Rapport de contrôle de l'inspection des installations classées

Référence : UDR/18-SSDAS-179-EC0410

Nom et adresse de l'établissement contrôlé	Code DREAL
GRS VALTECH 112 chemin de Mûre 69780 ST-PIERRE-DE-CHANDIEU	S3IC 106.343 Priorité DREAL <input checked="" type="checkbox"/> PN <input type="checkbox"/> AE <input type="checkbox"/> SP <input type="checkbox"/> Autre Régime <input checked="" type="checkbox"/> A <input type="checkbox"/> E <input type="checkbox"/> D <input type="checkbox"/> NC SEVESO <input checked="" type="checkbox"/> HAUT <input type="checkbox"/> BAS

Activité principale : Transit et traitement de terres polluées par désorption thermique, traitement biologique et lavage

LIGNE 1

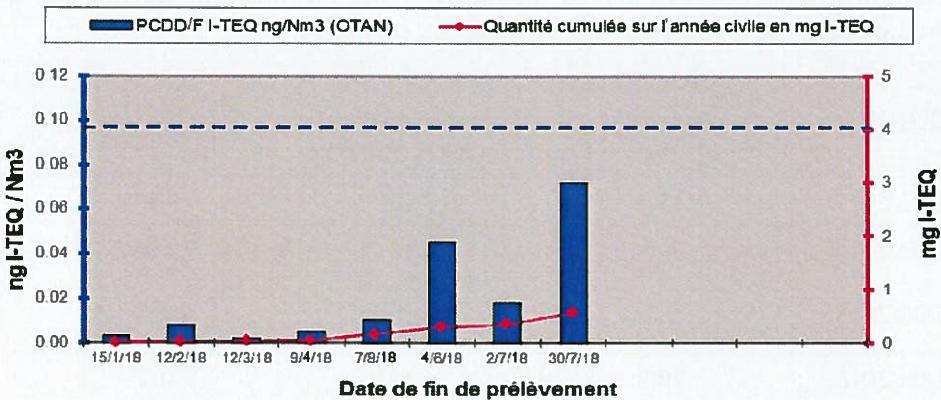
Enfin, les résultats des analyses semi-continues des dioxines et furanes, telles que prescrites à l'article 8.2.6.2.2 de l'AP du 24 juillet 2017, présentent des teneurs à la hausse, restant toutefois inférieures à la valeur limite de référence qui est fixée à 0,1 ng I-TEQ/Nm³.
